Modulo per la presentazione delle osservazioni per i piani/programmi/progetti sottoposti a procedimenti di valutazione ambientale di competenza statale**Presentazione di osservazioni relative alla procedura di:**

ID: 10881 Progetto di un impianto agro-fotovoltaico denominato "Grifoni PV [FG02]", di potenza pari a 22,85 MW e delle relative opere di connessione alla RTN, da realizzarsi nel Comune di Ascoli Satriano (FG) e Candela (FG), in località Cianfurro.

OGGETTO DELLE OSSERVAZIONI

Figura 3 - Dettaglio della sovrapposizione dell'impianto agrovoltaico e dell'aerogeneratore AS08 della Scrivente

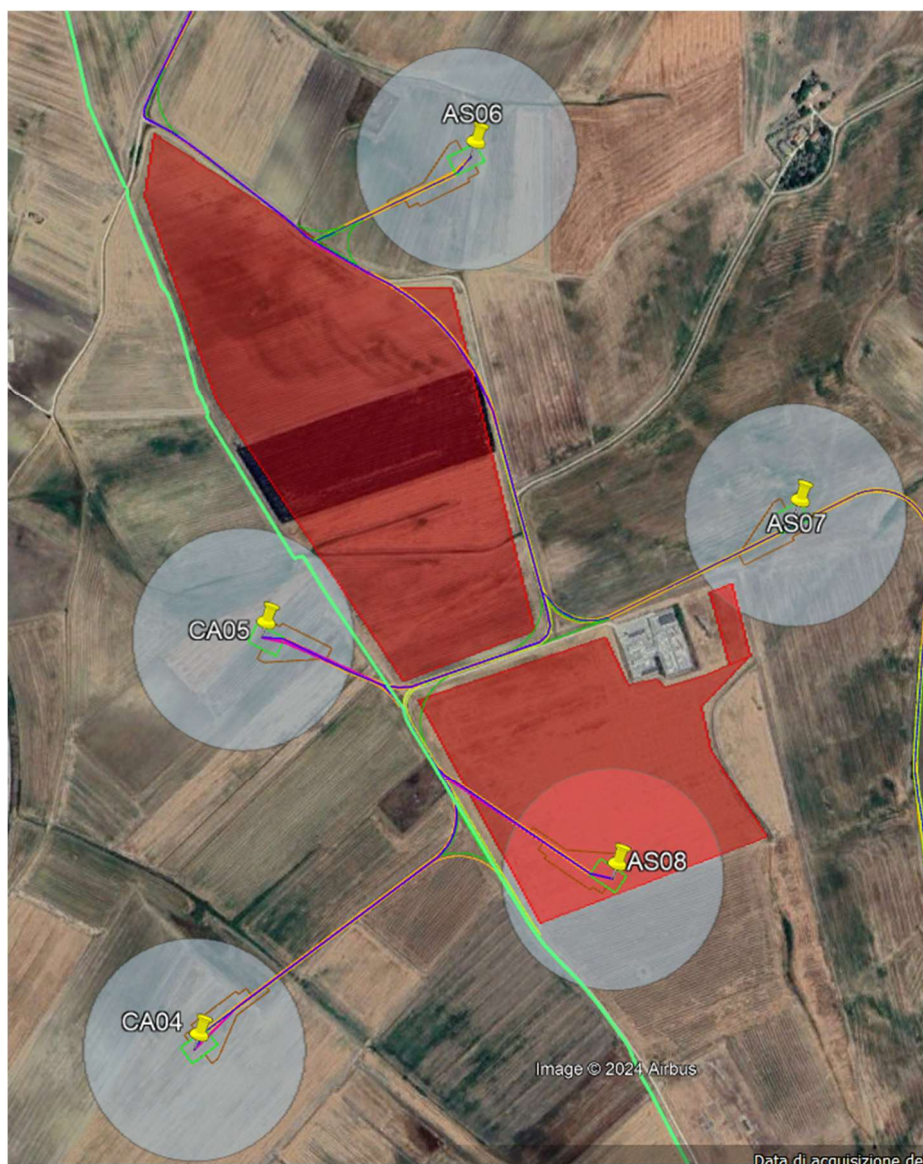
Come si evince dalla Figura 3, l'impianto agrovoltaico presentato dalla Società Proponente è direttamente sovrapposto all'aerogeneratore AS08 e ad alcuni tratti di viabilità di nuova costruzione del progetto presentato dalla Scrivente.

Inoltre, vi è anche la presenza di un'interferenza di tipo indiretto, data dalla vicinanza dell'impianto agrovoltaico agli aerogeneratori AS06, AS07 e CA05 del progetto della Scrivente, che potrebbe provocare effetti di ombreggiamento sull'impianto della Società Proponente. Infatti, gli aerogeneratori più prossimi, AS06, AS07 e CA05 distano rispettivamente 203m, 140m e 145m dall'impianto agrovoltaico della Proponente.

La Società Scrivente wpd Daunia S.r.l. chiede pertanto la rimozione, la delocalizzazione o la rimodulazione dell'impianto presentato dalla Società proponente, tenendo in considerazione la priorità cronologica della presentazione e procedibilità delle istanze.
